武庫川流域委員会
委員長 松本 誠 様

既存ダムの治水利用について

戦後最大洪水と治水安全度について

奥西の質問に対する県の回答についてのコメント

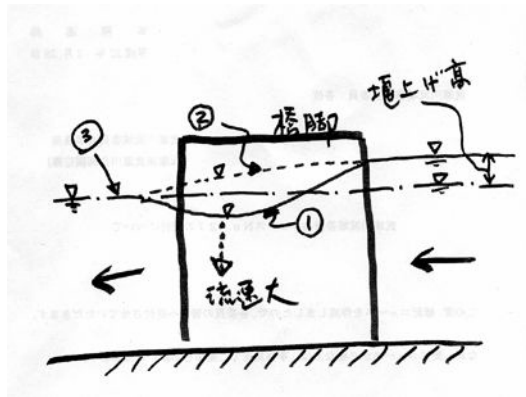
(第56回流域委員会議事録(案)12ページ下段に関して)43号線橋梁橋脚の間隔は広いから4m程の流速が直接ぶつかり深掘れする。一方、阪神鉄橋橋脚は間隔が狭いため、堰上げが起こり流速が遅く(堰上げの部分はその通り)洗掘が起こりにくい。このような記述に対し、堰上げがある場合は、図の①の不等流の水面形状となるのが開水路水理学の教えるところで、説明者は②の曲線を想定しているのではないか。結果として、橋脚が密の方が橋脚の下流部で流速や渦が大きく洗掘が起こりやすくなる筈である。従って阪神鉄橋で深掘れが起こらないのは別の理由(河床が洗掘されにくい状態など)があると考えべきではないか。なお図の③は、橋脚のない場合の(疑似)等流水面である。

図2 武庫川の甲武橋地点流量上位5洪水のハイドログラフ

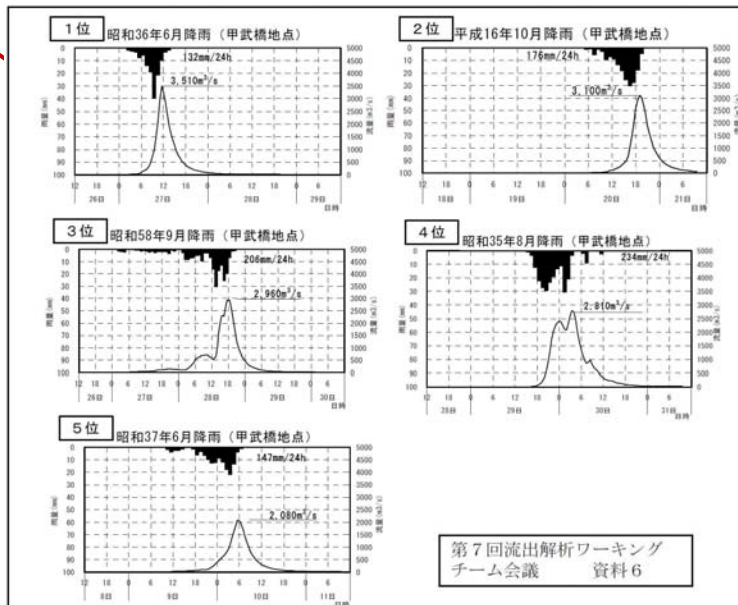
昭和36年6月洪水は23年に一度の雨によって引き起こされた。
この洪水は約50年に一度の洪水であった。

23年に1度の降雨(日雨量)と23年に1度の洪水はまったく別物である。

図1 支川流量配分図

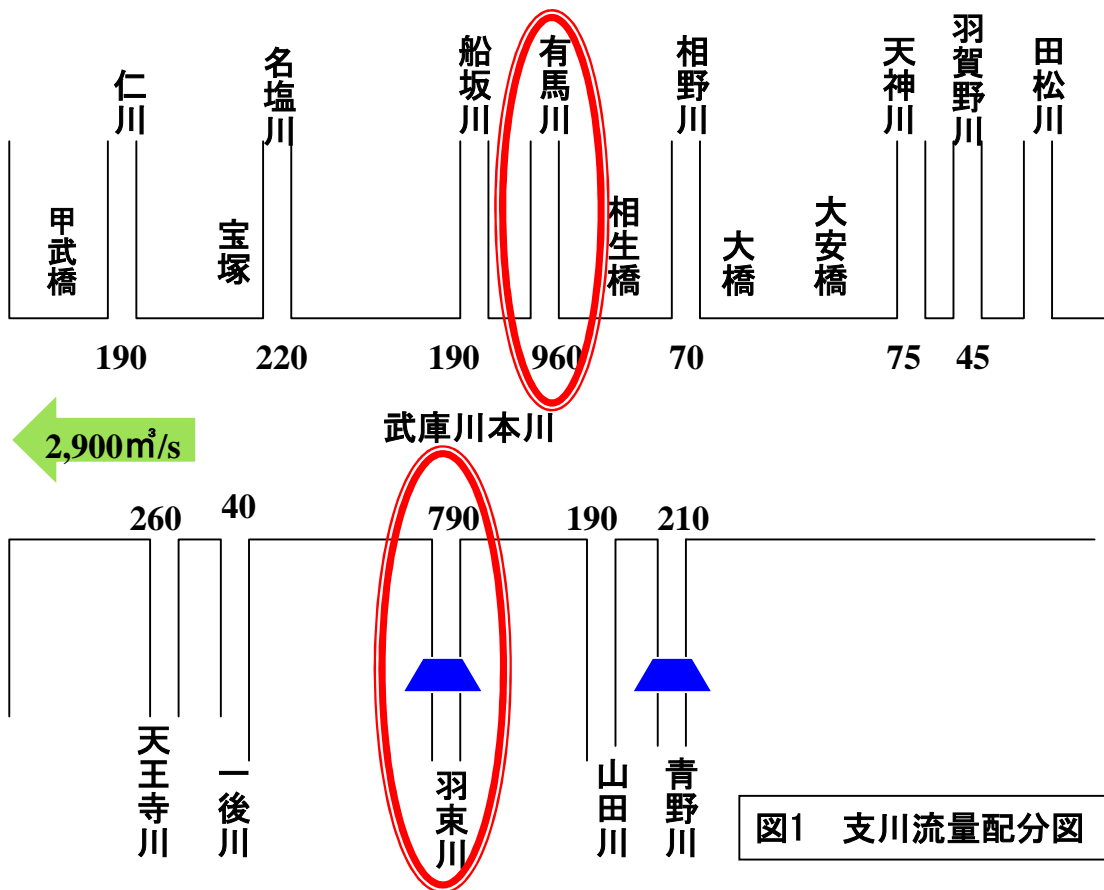
⇒ 当意見書P.5図2の平成16年の23号台風時の「支川流量配分図」をみると、本川に対して6番目の流入量をもっていることがわかる。また、バッドランドを控える流域条件も考慮し、甲武橋での効果量にとらわれず、地先での評価も重視すべきである。
